### 1. ПИТАЊЕ 10.10.2013.

15000 Шабал, Браће Недећ 1 Тел. 015/355-588    факс 015/349554 oib@sfbs.rs	
КОНСАЛТИНГ Миленко Ђурић, дипл.инж.граф.	ПЛАНИРАЊЕ Иван Тукић, дипл.инж.граф.	ПРОЈЕКТОВАЊЕ УЛ. ЗАВОД ЗА ИЗГРАДЉУ ГРАДА НОВОГ САДА*	ИЗГРАДЊА ПОСТРОЈЕЊЕ ЗА ПРЕЧИШЋАВАЊЕ ОТПАДНИХ ВОДА НАСЕЉА СТЕГАНОВИЋЕВО на кат.вр. бр. 22742
контрола: Миленко Срећковић, дипл.инж.граф.	изградња: ЧЕЛИЧНИМ ПРОФИЛИМА	датум: мај 2011.	број: 3
главни пројекат	типски детаљ ограде са челичним профилима	лист 2	укупно листова 3

# ТИПСКИ ДЕТАЉ ОГРАДЕ СА ЧЕЛИЧНИМ ПРОФИЛИМА P 1:20

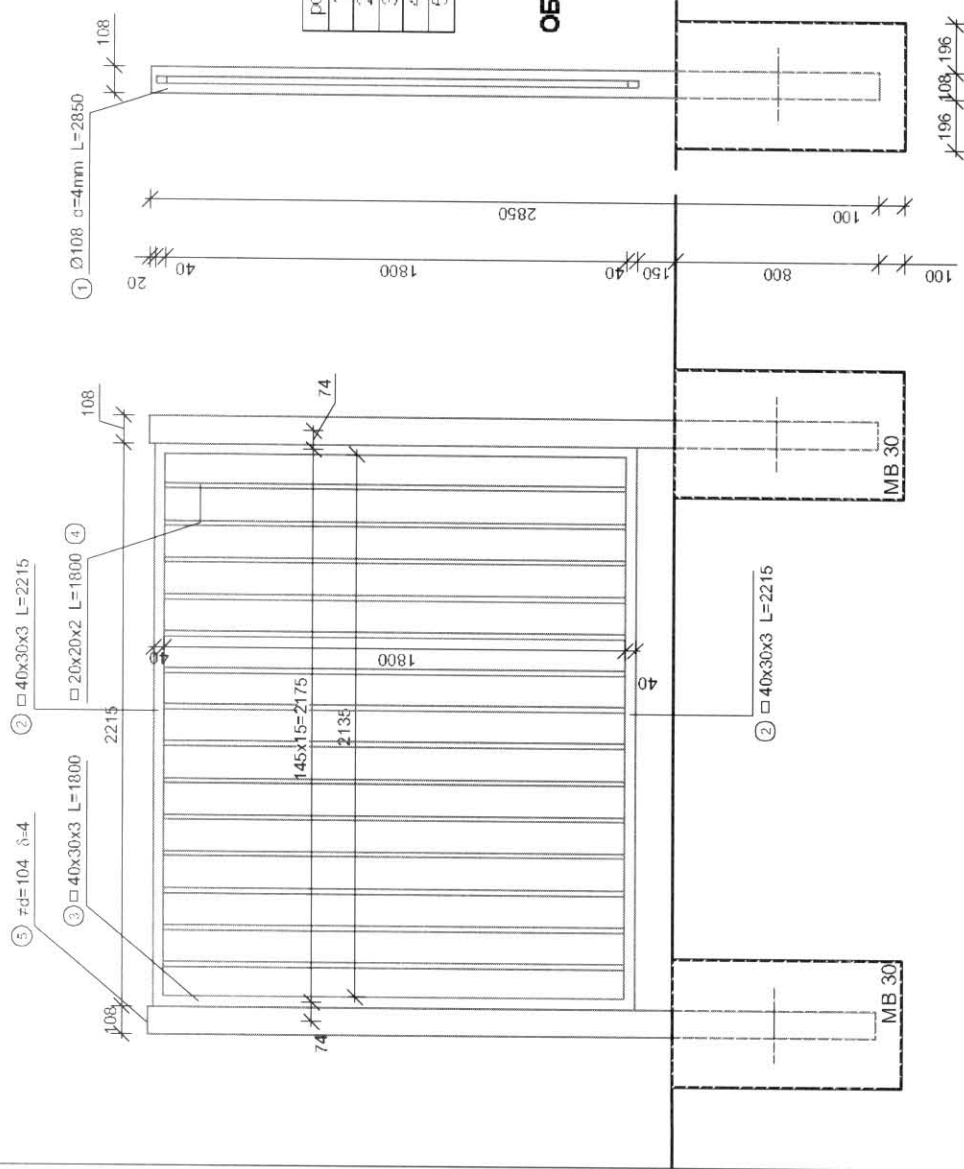
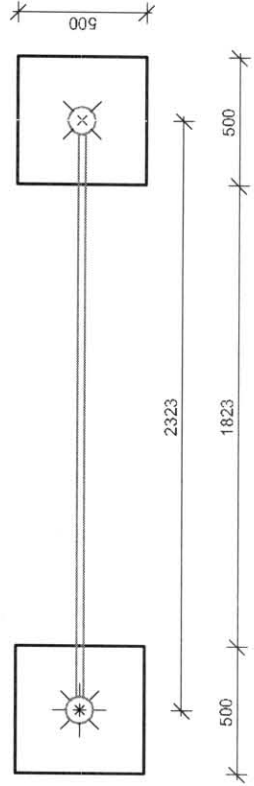
"У делу конкурсне документације "Ограда" нема детаља ограде.

Да ли је могуће добити детаљније описе ограде или цртеже исте?"

## СПЕЦИФИКАЦИЈА МАТЕРИЈАЛА ЗА МЕТАЛНУ ОГРАДУ (ДУЖИНА ПОЉА L=2.323 m)

POS	облик	КОМ	L (m)	ΣL (m)	g (kg/m)	G (kg)
1	∅ 108 δ=4mm	1	2.850	2.850	5.70	29.36
2	□ 40x30x3	2	2.215	4.43	2.80	12.40
3	□ 40x30x3	2	1.800	3.60	2.80	10.08
4	□ 20x20x2	14	1.800	25.20	1.05	26.46
5	∅ d=104 δ=4mm	1	-	-	-	0.27

**ОБРАДА:** Применити АК заштиту и два слоја уљане боје
